N47 te Lokeren-Zuid

Foute beelden of
kwaliteitsvolle en
haalbare herinrichting?

Denk mee! Surf naar www.denkmee.lokeren.be Fred Van Remoortel, 19/8/2022

Geen kwaliteitsvolle herinrichting, op korte termijn haalbaar

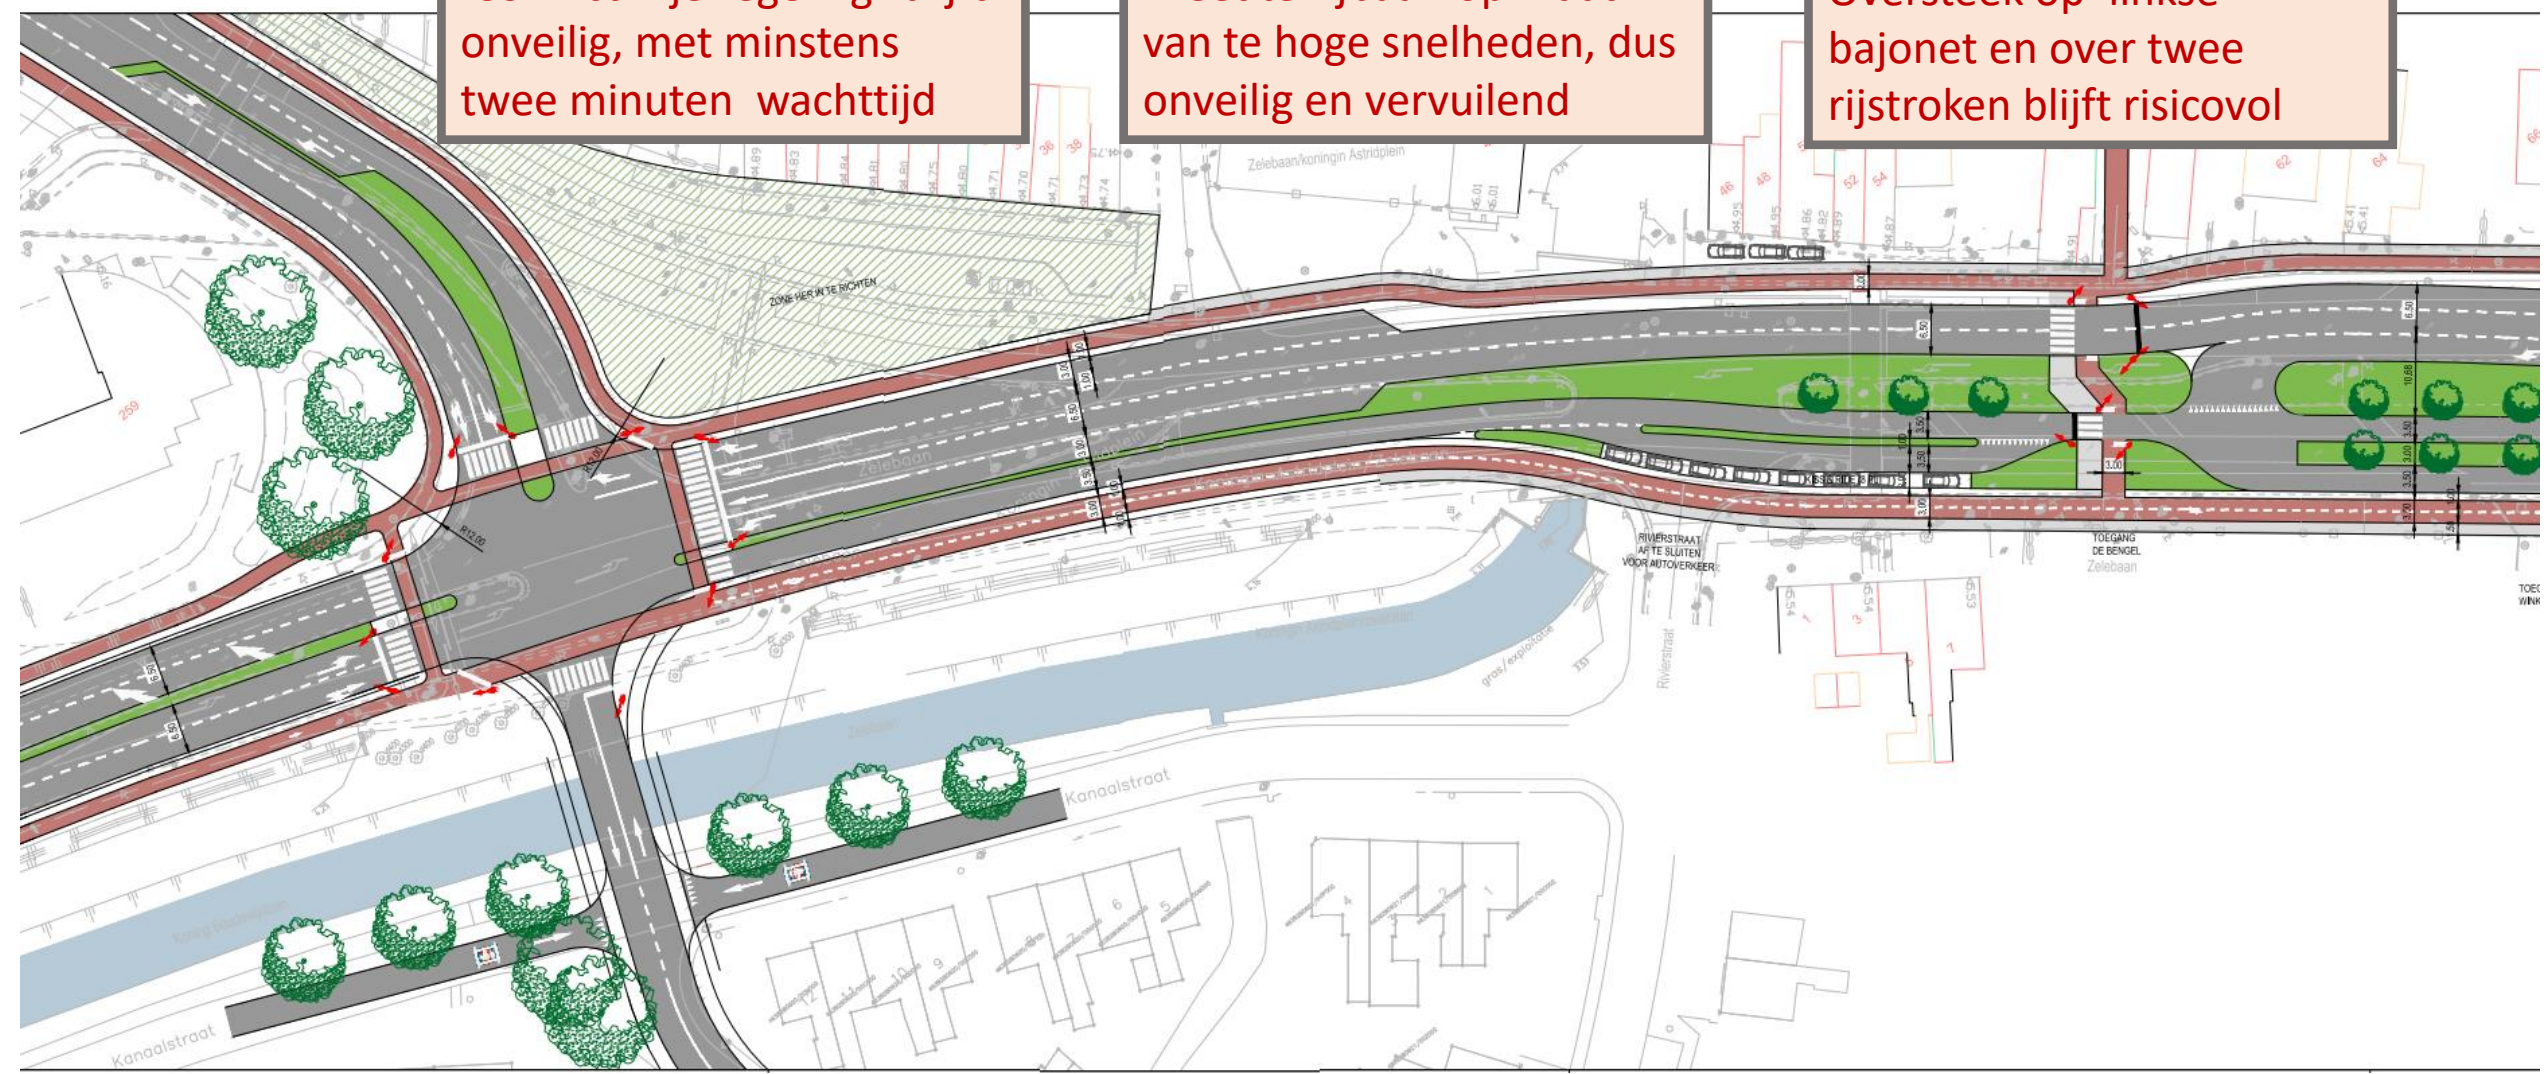
Ontwerp volgens achterhaalde principes, want vooral op maat van de auto. Dit ontwerp mist respect voor de omgeving en het zit vol van onlogische zaken. Weggegooid geld: want op langere termijn rijp voor herziening.

Voor het getoonde onderdeel van het ontwerp gaan we hierna dieper in op de volgende minpunten :

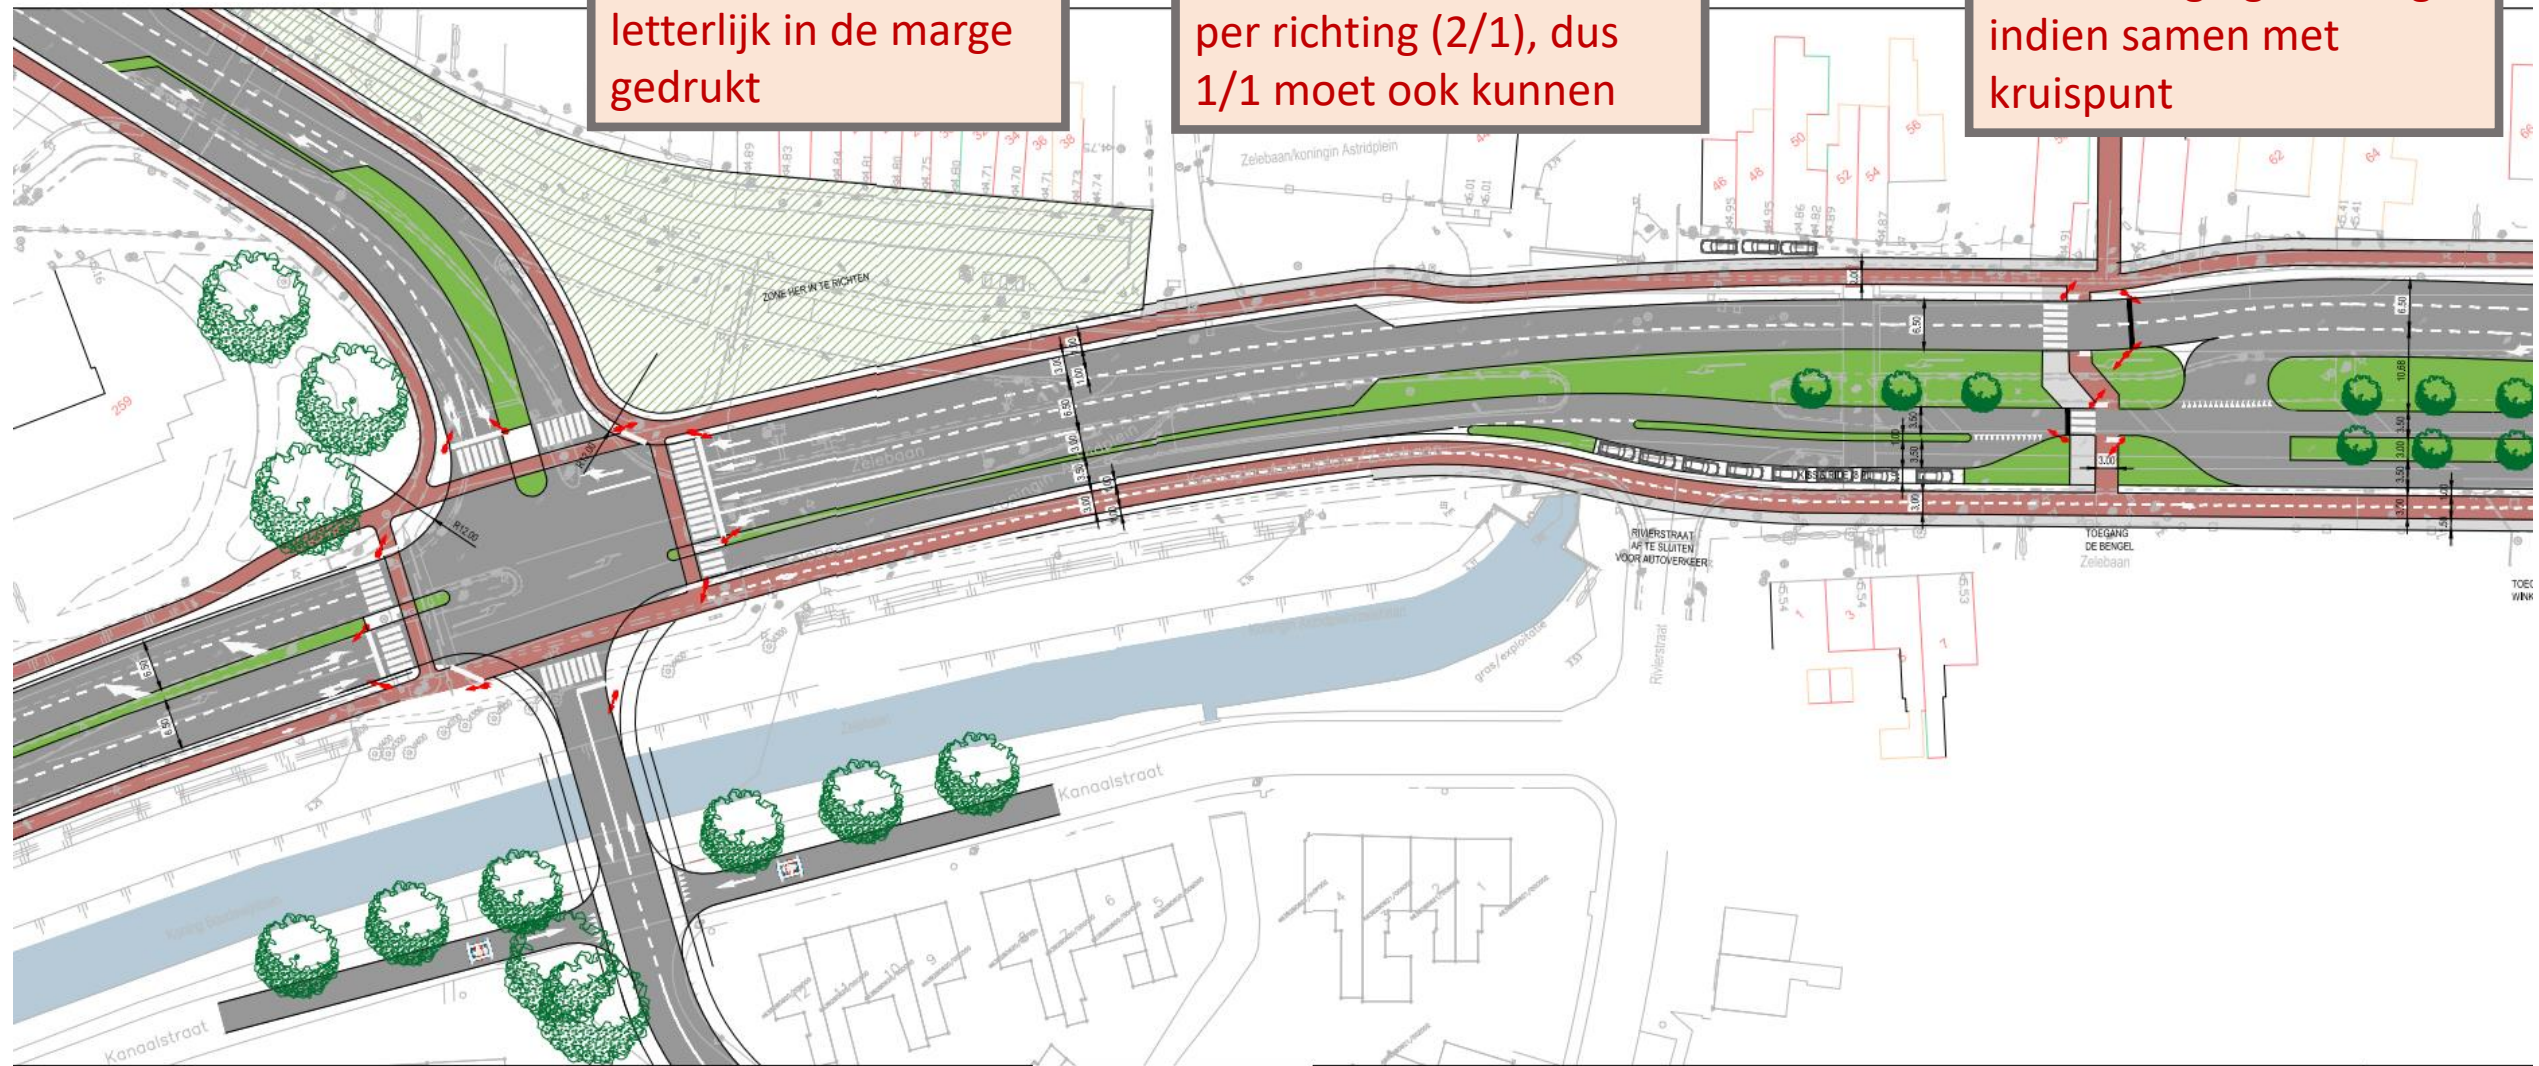
1. Onleefbaar en onveilig

'Conflictvrije regeling' blijft onveilig, met minstens twee minuten wachttijd

Breedte rijbaan op maat van te hoge snelheden, dus onveilig en vervuילend

Oversteek op 'linkse' bajonet en over twee rijstroken blijft risicovol

2. Onlogische verkeersafwikkeling

Trage weggebruiker, letterlijk in de marge gedrukt

Ongelijk aantal rijstroken per richting (2/1), dus 1/1 moet ook kunnen

Keerbeweging is nuttiger indien samen met kruispunt

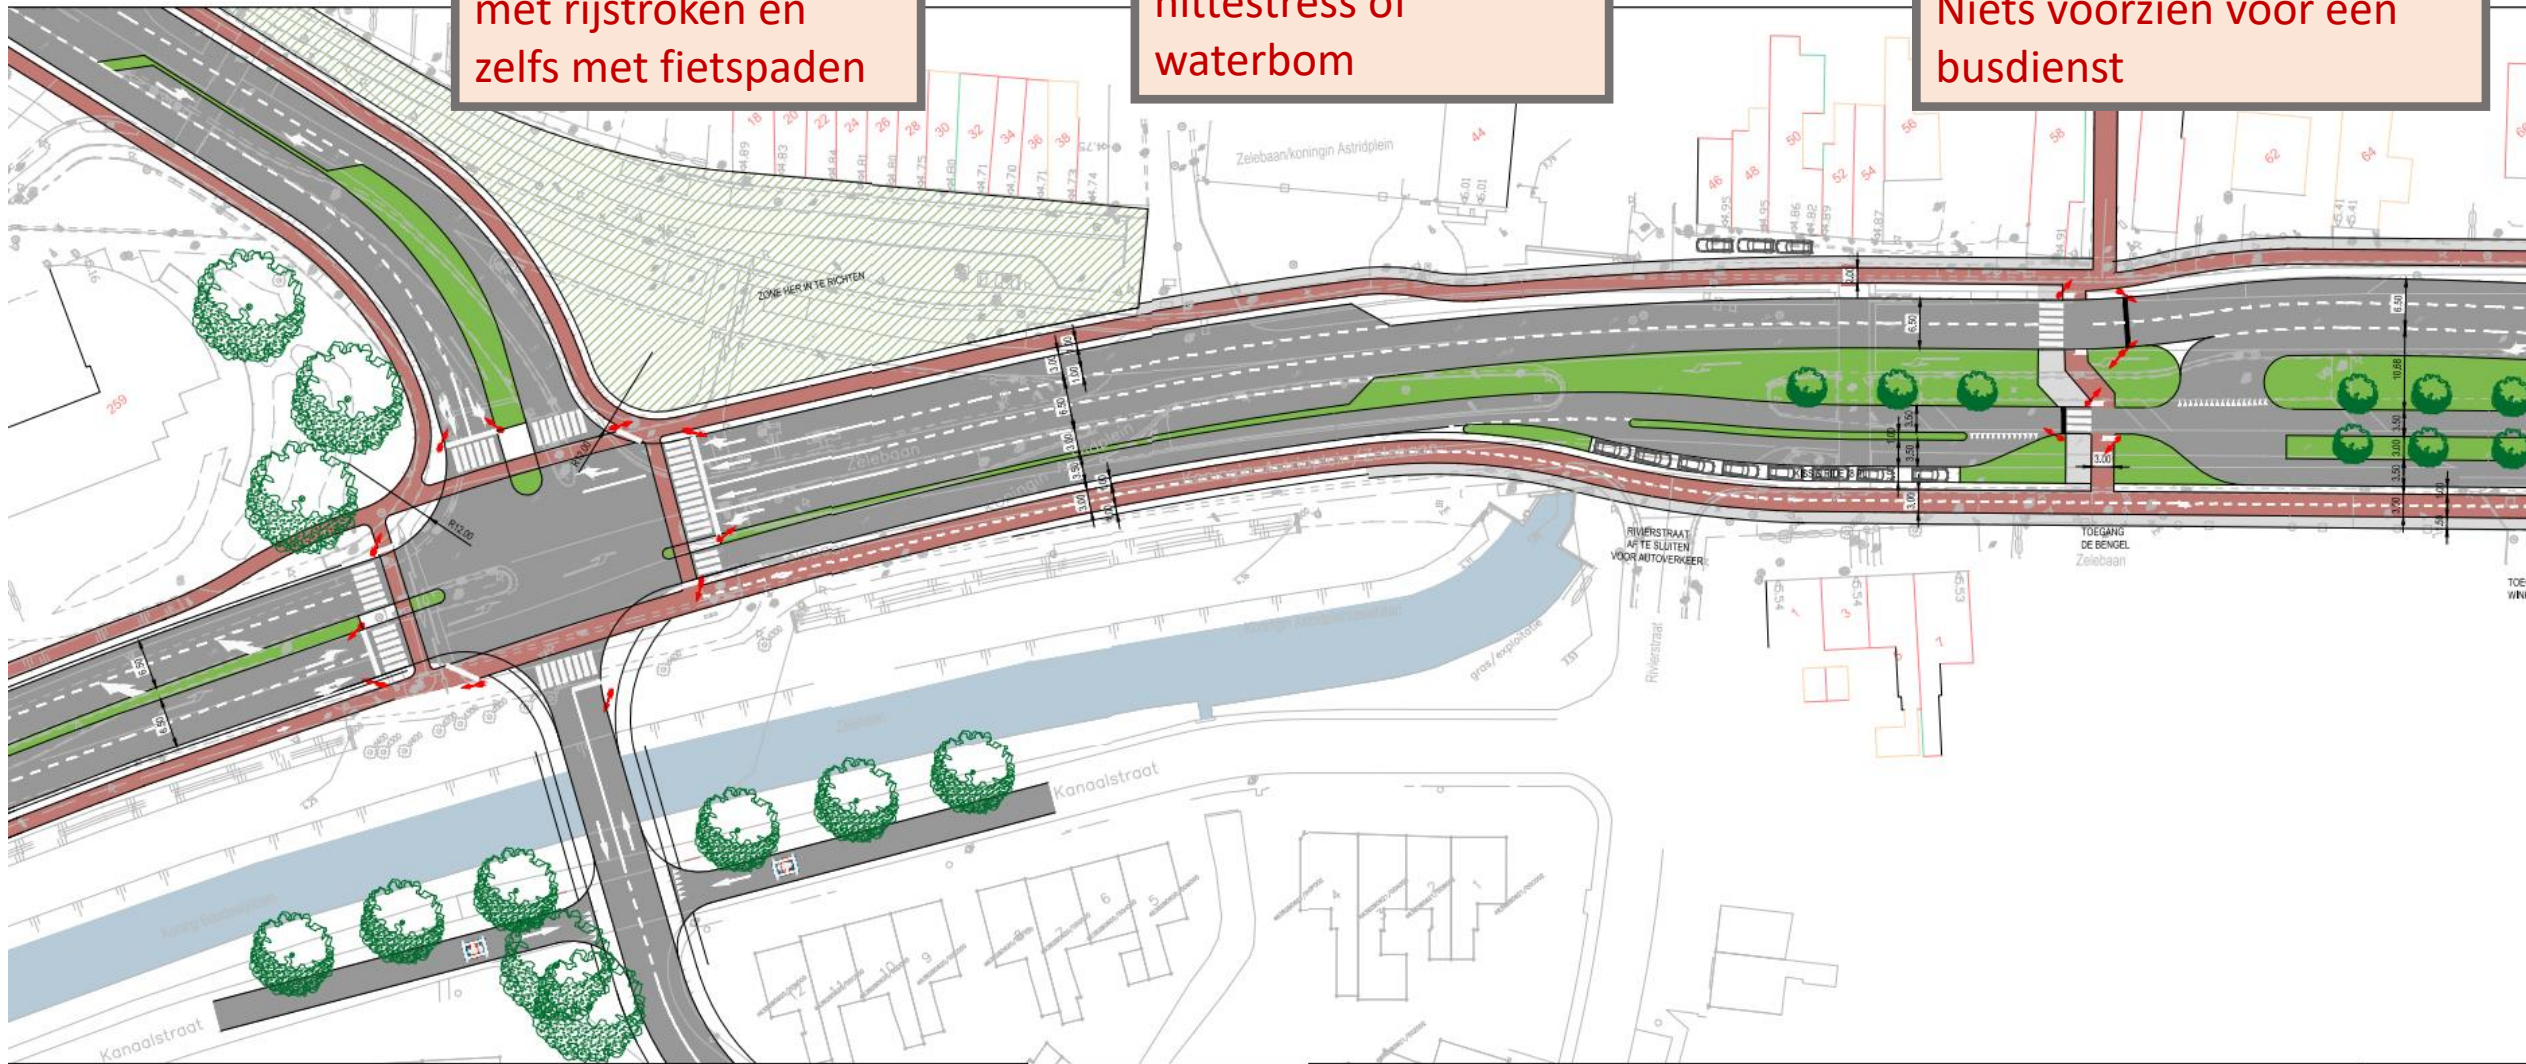
3. Niet klimaatbestendig

Te veel verharding:
met rijstroken en
zelfs met fietspaden

Niet voorzien tegen
hittestress of
waterbom

Randzones in verdrrukking
Niets voorzien voor een
busdienst
